Compte-rendu commenté de la visite de la ZRV de St Just (34) (Zone Libellule©)

Visite de Zones de Rejet Végétalisées Compte-rendu commenté de la visite de la ZRV de St Just (34) (Zone Libellule®)

du 28 mai 2013

par l'atelier ZRV du groupe de travail

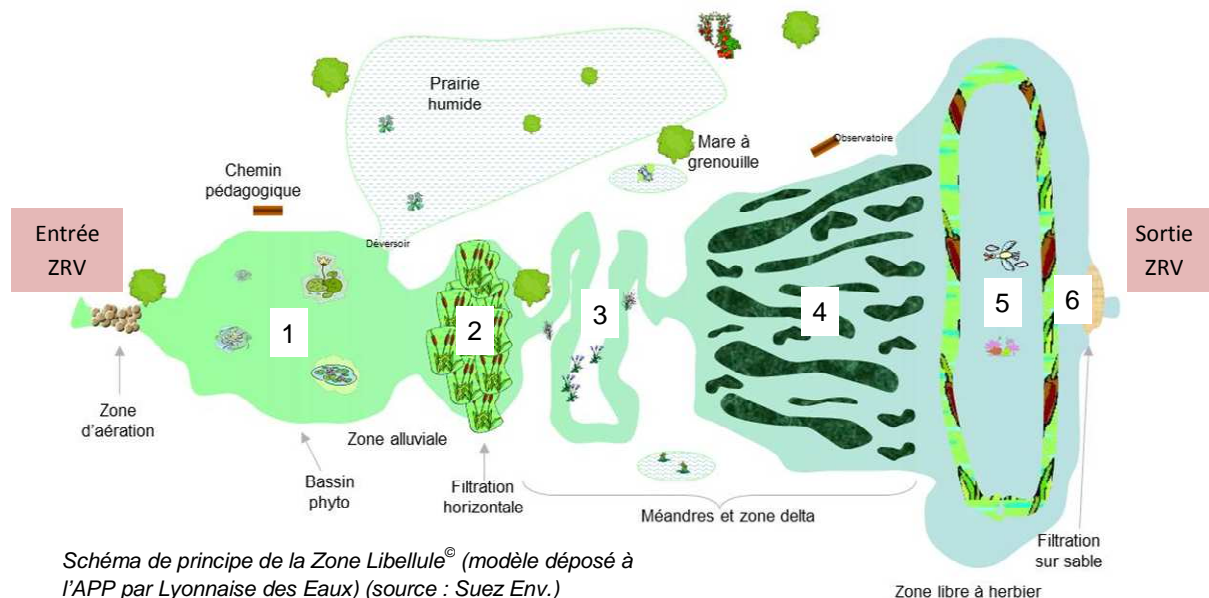
Enchaînement de différents compartiments. Justifié uniquement pour le bassin en tête (rétention des éventuelles MES issues de la station) et le filtre à sable (filtration finale).

Sans étude de sol préalable, comment s'assurer de l'absence d'échanges avec une éventuelle nappe?

Peut-on quantifier les éventuels rôles attribués aux végétaux ?

Sol et sous-sol. Bassins non étanchés. Pas de réalisation d'études de sol préalables à la création.

Temps de séjour théorique (ts_{théo}). La ZRV a été dimensionnée pour respecter un ts_{théo} > 10 j. Pour des débits plus importants (> 500 m³/j), by-pass des eaux vers une prairie humide (2 100 m²) : infiltration ou surverse vers le cours d'eau.
